大型バスの車体装置（左側ミラーステア）のリコールについて

平成 27年1月29日

リコール届出番号3509

改善箇所説明図

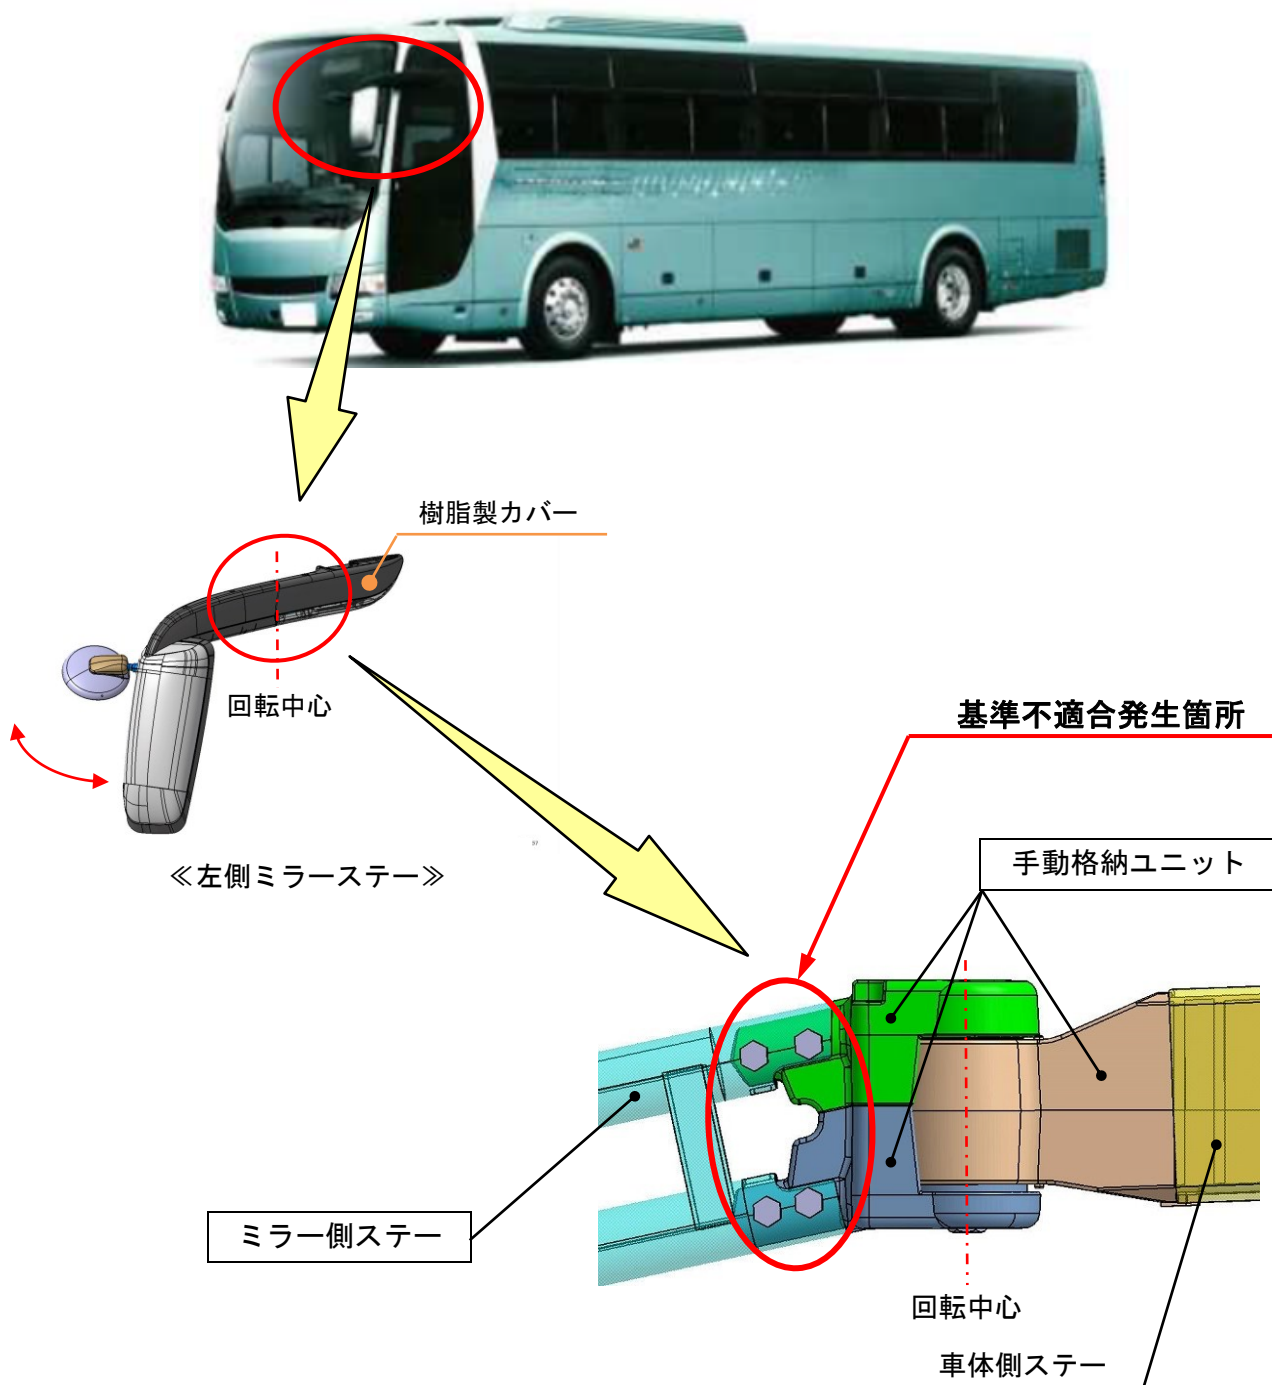
大型観光バスの手動格納式左側ミラーステーにおいて、組立方法が不適切なため、ミラー側ステーの取付ボルトの軸力が弱いものがある。そのため、走行時の振動等により手動格納ユニットのミラー側ステー取付部に亀裂が生じ、そのままの状態で使用を続けると、亀裂が進展して、最悪の場合、左側ミラーが脱落するおそれがある。

全車両、手動格納ユニットとミラー側ステーを対策品に交換する。

識別：作業完了車には、車両左後方点検リッド裏の位置に「HB161」の文字が記載された白黄色のシールを貼付ける。
